Fra: "Niels Kristian Petersen" <nkp@aar.dk>
Til: "Jonas Møller Pedersen" <Jonas.pedersen@ru.rm.dk>; "Lars Boesen" <lb@aar.dk>; "info@trafikstyrelsen.dk" <info@trafikstyrelsen.dk>
Cc: "Havnekontor Aro" <aro@aar.dk>
Sendt dato: 30-01-2026 13:50
Vedrørende: SV: Høring over udkast til råstoftilladelse matr.nr. 4c og 8i, Balle By, Rosmus, Syddjurs 25

- Udkast til tilladelse til råstofindvinding på matr.nr. 4c og 8i, Balle By, Rosmus i Syddjurs Kommune.

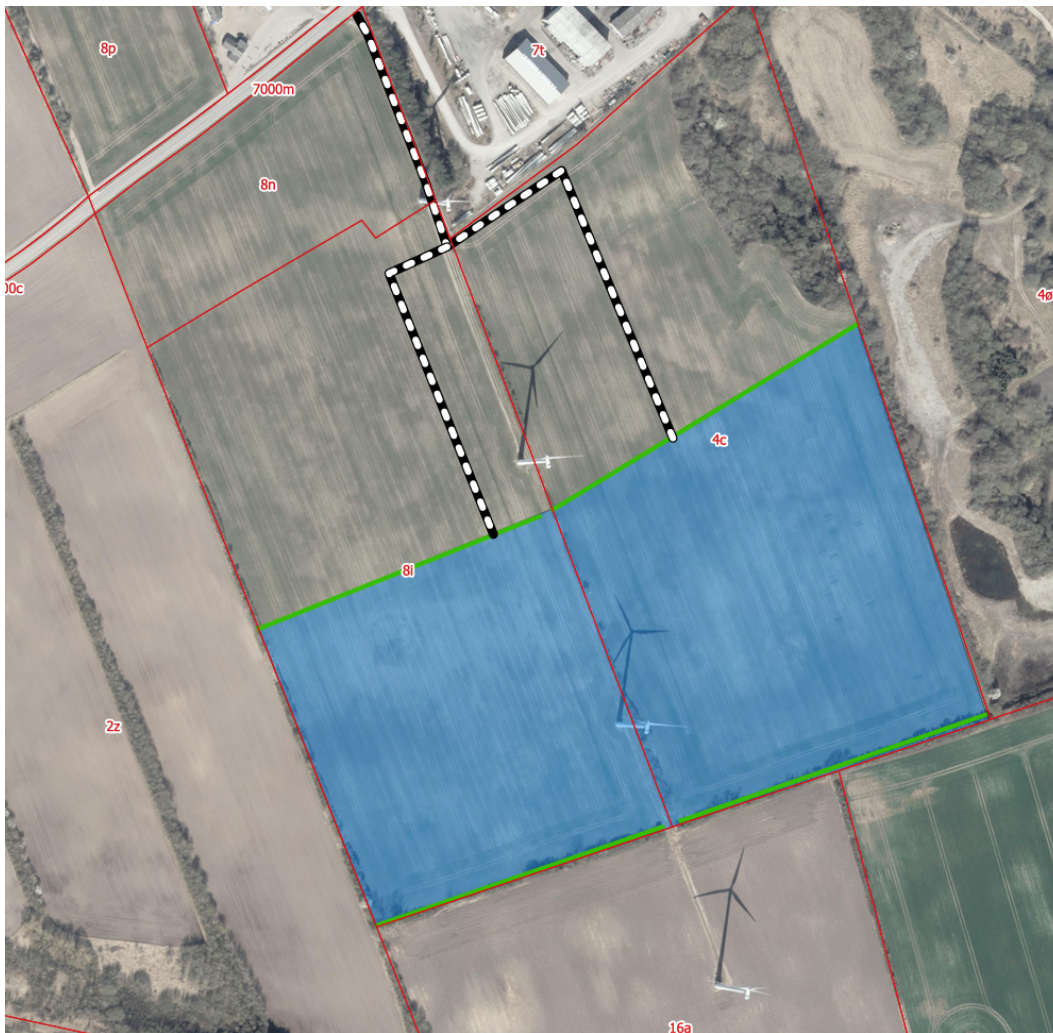
Eftersom Syddjurs Kommune ved besigtigelse i december 2025 erfarede at de diger, der er i og omkring projektområdet er stendiger, mener Syddjurs Kommune at regionens konklusion ikke er korrekt eller

velbegrunderet. Regionen blev i forbindelse med den kommunale sagsbehandling orienteret om at det centrale dige i området var et stendige.

Stendiger anvendes bl.a. af stor vandsalamander til at overvintre og de diger, som er i og omkring graveområdet er efter kommunes mening velegnede. Eftersom der er registreret fund af stor vandsalamander inden for ca. 500 m både øst, vest og syd for området bør dette undersøges, eller man bør ligge til grund at arten sandsynligvis vil færdes i området når de skal til overvintringskvarter. Der bør tillige overvejes om der skal stille krav om afværgelse ift. individdrab. Dette har kommunen også bemærket ved høringsvar den 1-4-2025.

Resultaterne af kommunes besigtigelse bør derfor resultere i en ny bilag IV-vurdering for stor vandsalamander.
